ZOSSEDER GMBH ABBRUCH UND ENTSORGUNG

NEUERRICHTUNG EINER DK 0 – DEPONIE AM STANDORT AMPFING

**ERGÄNZUNG ZUM ANTRAG AUF PLANGENEHMIGUNG NACH
§ 35 ABS. 3 KRWG**

September 2021

Skizze aus Protokoll WWA Rosenheim vom 21.10.2020

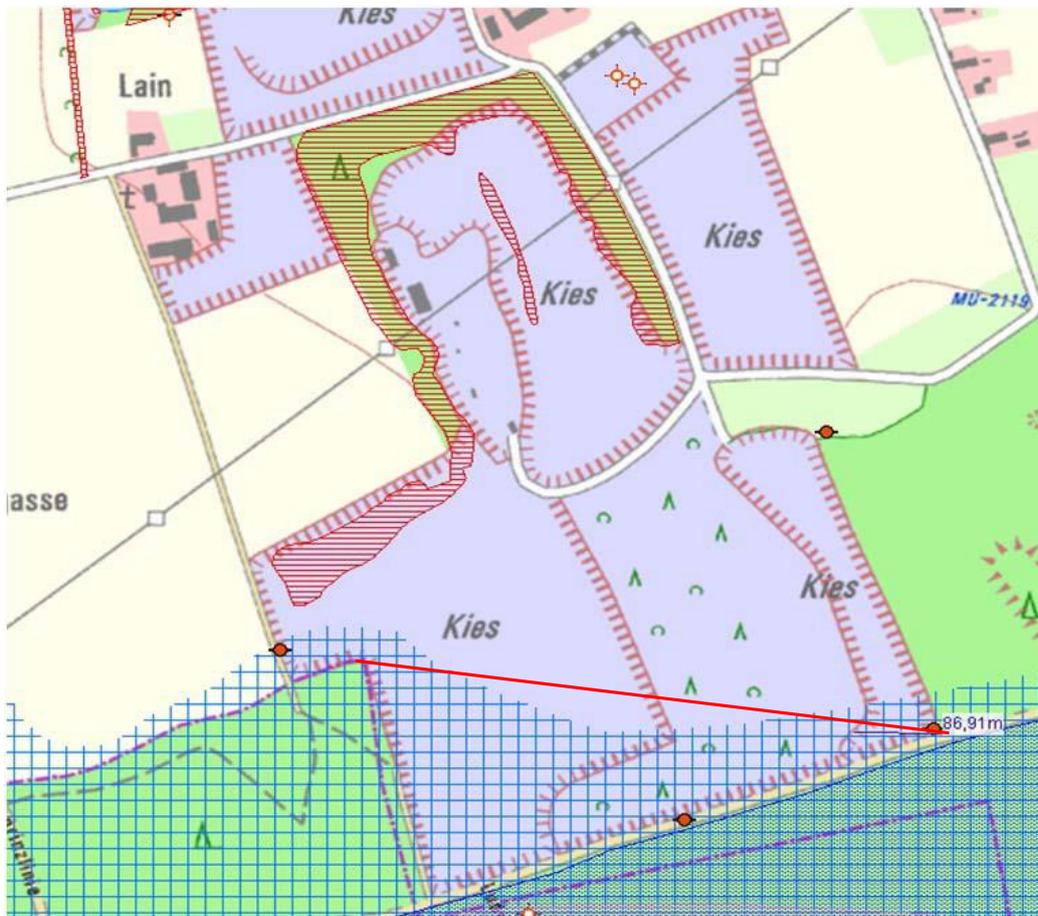
Im Rahmen einer Besprechung beim WWA Rosenheim am 21.10.2020 wurde vom WWA Rosenheim vorgeschlagen, im südwestlichen Teil der beantragten Deponiefläche lediglich Z 0-Material einzubauen und lediglich im nordöstlichen Bereich eine DK 0-Deponie zu errichten (entsprechend der nachstehenden Skizze). Dabei sollte der Bereich für die Verfüllung mit Z0 Material vom Deponiekörper abgegrenzt werden

Aus planerischer Sicht würde dieser Vorschlag dazu führen, dass etwa 50 % der als Deponie vorgesehenen Fläche nicht mehr als Deponie genutzt werden dürften. Die Forderung der Abgrenzung zum Z 0-Bereich hätte zudem zur Folge, dass die Deponatböschung an der Grenze zum vorgeschlagenen Z 0-Bereich gegen anstehendes Gelände auslaufen müsste. Damit würde sich das Deponievolumen voraussichtlich um mehr als 50 % verringern. Damit wäre die Wirtschaftlichkeit des Deponieprojektes nicht mehr gegeben.
